SERVICE INFO – INA 0099

Zmena obsahu balenia pre číslo dielu 532 0020 10

Obrázok 1: 532 0020 10 – INA – vodiaca kladka z plastu s priloženou upevňovacou skrutkou

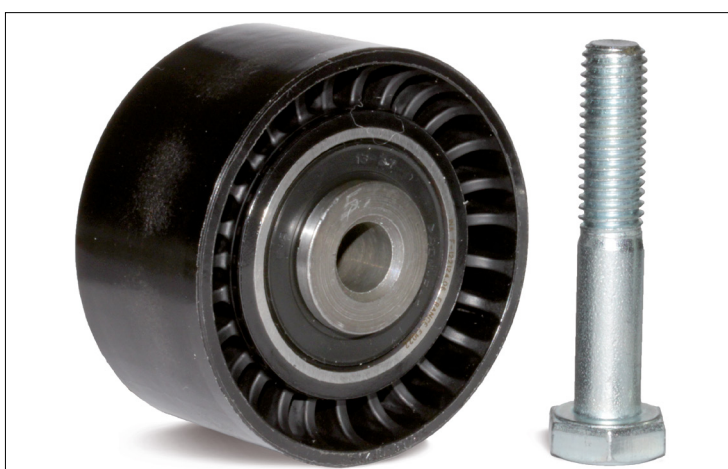
Obsah balenia pre číslo dielu 532 0020 10 bol optimalizovaný. V dôsledku konštrukčných vlastností vodiacej kladky možno používať skrutku M10 x 55 pre všetky uvedené vozidlá. Odpadá teda skrutka M10 x 50 a podložka. Balenie preto obsahuje vodiacu kladku z plastu (obrázok 1, vľavo) a skrutku M10 x 55 (obrázok 1, vpravo).

Ako je opísané v servisnej informácii INA 0070, môže byť v prípade vyššie uvedených vozidiel namontovaná ešte vodiaca kladka z kovu. Vodiace kladky z plastu nahrádzajú kovové vodiace kladky.
